**Villa Zamboni a Valeggio sul Mincio (VR):
PROGETTO DI RESTAURO DELLE COPERTURE DI VILLA ZAMBONI**

**RELAZIONE TECNICA ILLUSTRATIVA – PERIZIA DI
VARIANTE**

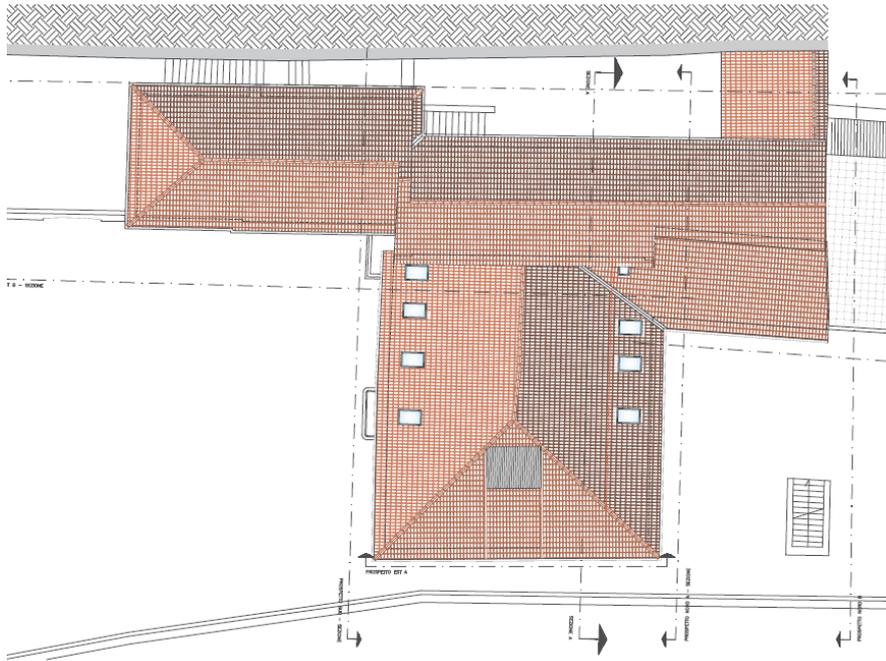
In data 17.11.2023 Il RUP dell'intervento in esecuzione ha comunicato la necessità di non realizzare le opere previste sulle coperture a livello inferiore in quanto dalle riunioni tecniche in atto emergeva la necessità di attuare interventi diversi da quelli previsti dal progetto attualmente in esecuzione. In particolare la richiesta del Rup arch. Scaramuzzi faceva riferimento alla richiesta del RUP dell'intervento in fase di definizione per la rifunzionalizzazione dell'intera villa Zamboni, geom. Manauzzi, che riportava la necessità di diversa tipologia di intervento sulle coperture poste a livello inferiore.

Viene qui riportata la pianta delle coperture relativa allo schema adottato con inserimento di lucernari non previsti nel progetto attualmente in esecuzione.

Di seguito si riporta l'individuazione delle attività elencate sulla pianta delle coperture della Villa:

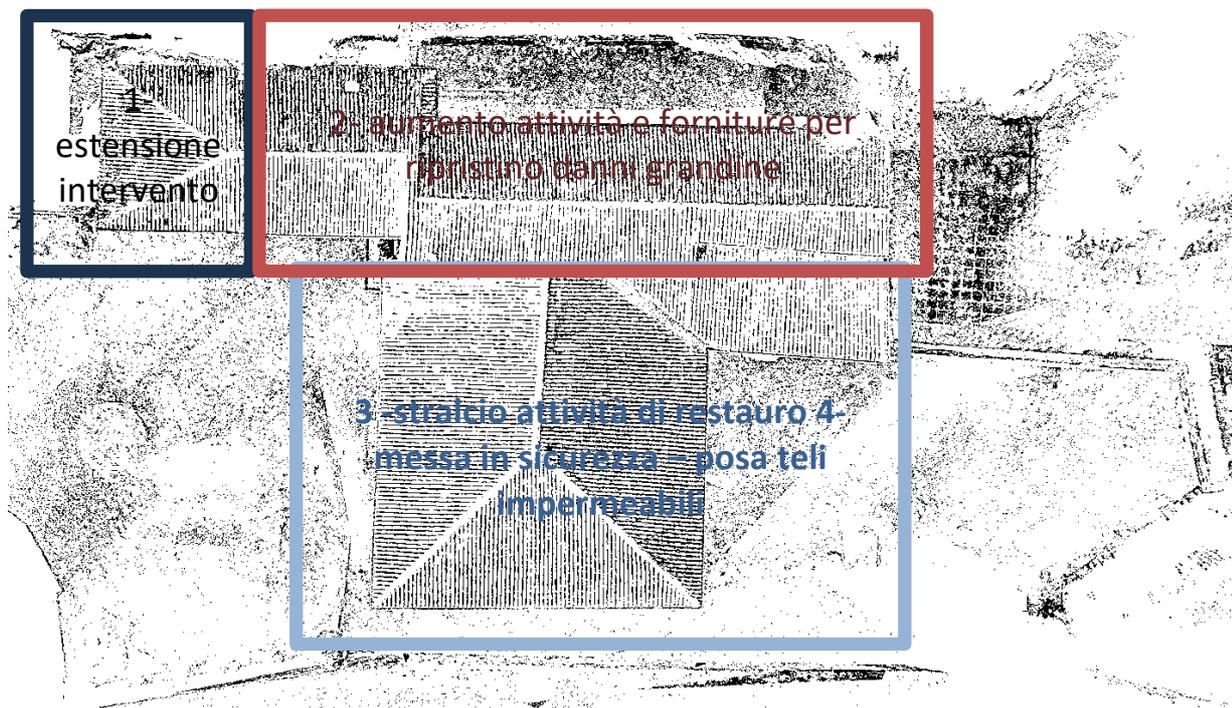
Le attività in variazione previste sono quindi rispettivamente:

- 1- L'estensione dell'intervento di restauro dei manti di copertura all'area soprastante il loggiato per ripristino del danno meteorologico
- 2- L'aumento delle quantità di fornitura di coppi, lattonerie e relativa manodopera per ripristino del danno meteorologico su tutte le coperture al livello superiore

- 3- Lo stralcio di tutte le attività di restauro previste a progetto sulle coperture del livello inferiore
- 4- La messa in sicurezza urgente (art. 27 Codice BBCC) mediante posa di teli impermeabili opportunamente zavorrati superiormente al manto di coppi gravemente danneggiato delle coperture poste al quota inferiore.
